Nota Técnica nº 534/2011-SGH/ANEEL

Assunto: Avaliação Complementar à Nota Técnica nº. 451/2011-SGH/ANEEL, de 25/10/2011 – Nível de Jusante da UHE Jirau em Consonância com o Aproveitamento Ótimo do rio Madeira.

Figura 1 – Curvas-Chave para o Canal de Fuga da UHE Jirau

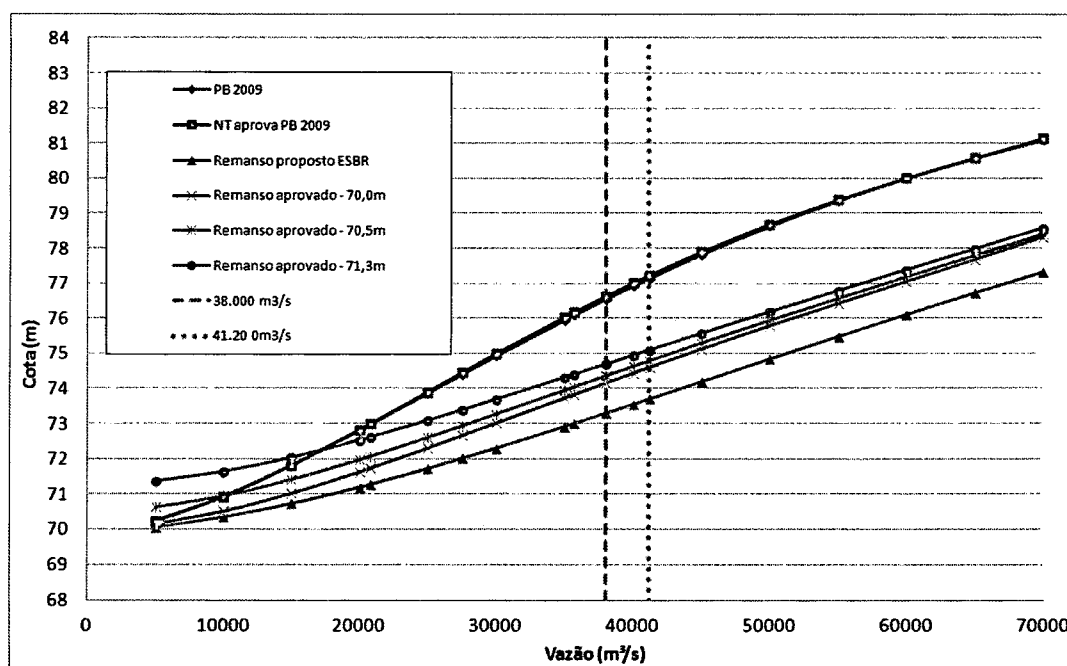
12. A ESRB esclareceu que a referência de nível adotada no âmbito da análise estrutural da UHE Jirau, de 73,0 metros, é oriunda da aplicação de uma curva-chave, no âmbito da elaboração do projeto executivo da UHE Jirau, distinta de qualquer uma das curvas-chave constantes das duas versões de projeto básico submetidas formalmente por essa concessionária à apreciação da Agência e posteriormente aprovadas. A origem e formato dessa curva consta formalmente da Correspondência **VP/FB 1954-2011 (doravante designada referência 1)**, cujo protocolo foi realizado somente em 07/11/2011, já na presente fase de prestação de esclarecimentos relativos ao nível de jusante da UHE Jirau em consonância com o aproveitamento ótimo do rio Madeira. Para efeitos de comparação, essa e as demais curvas consideradas pela ANEEL ao longo da análise do projeto básico da usina estão dispostas na Figura 1.

13. Note-se que a curva-chave adotada pela ESBR apresenta formato distinto, além de níveis d'água consideravelmente inferiores à família de curvas oriundas do estudo de remanso aprovado pela Agência³, posteriormente reconhecida e incorporada ao projeto básico de ampliação da UHE Jirau pela própria concessionária, conforme relato feito na NT nº. 451/2011.

Figura 1 – Curvas-chave para o canal de fuga da UHE Jirau (Santo Antônio na El. 70,0 m)

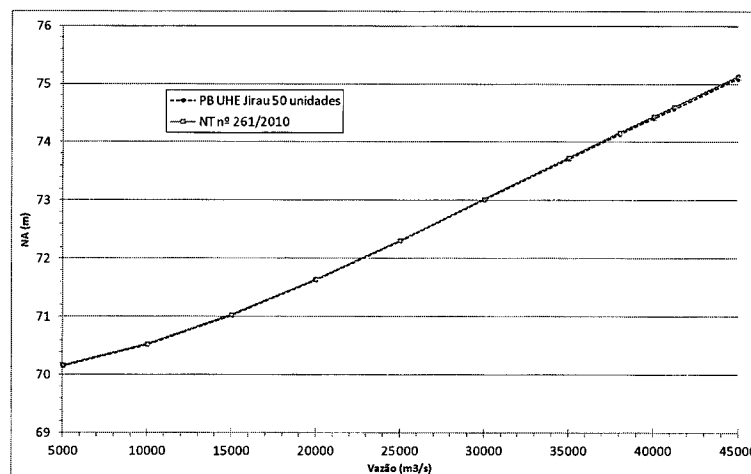
- iii) Essa alegação contradiz informação prévia e oficialmente apresentada à Agência pela ESBR, relativa à curva-chave constante do projeto básico de ampliação da UHE Jirau, conforme relato já feito na NT nº. 451/2011 e novamente reproduzido abaixo:

34. Atendendo à determinação da ANEEL contida na N.T. 261/2010, a Concessionária incorporou o resultado desses estudos à sua proposta de projeto básico de ampliação da UHE Jirau, essa contendo 50 unidades geradoras, formalmente levada ao conhecimento da Agência em 12/08/2010, por meio da Correspondência VP/MC – 1092/2010 (fls. 824 a 826 do processo de referência). Nesse projeto, a curva-chave considerada é muito próxima daquela conferida pelos coeficientes da , conforme se depreende do extrato de texto copiado do relatório da Concessionária e reproduzido na sequencia⁷ e do gráfico disposto na Figura 3.

Os níveis de água calculados pela SAE imediatamente a jusante do eixo da UHE Jirau, para o reservatório na elevação 70,00 m, foram adotados como a curva-chave remansada de jusante na saída dos canais de fuga da UHE Jirau." (...)
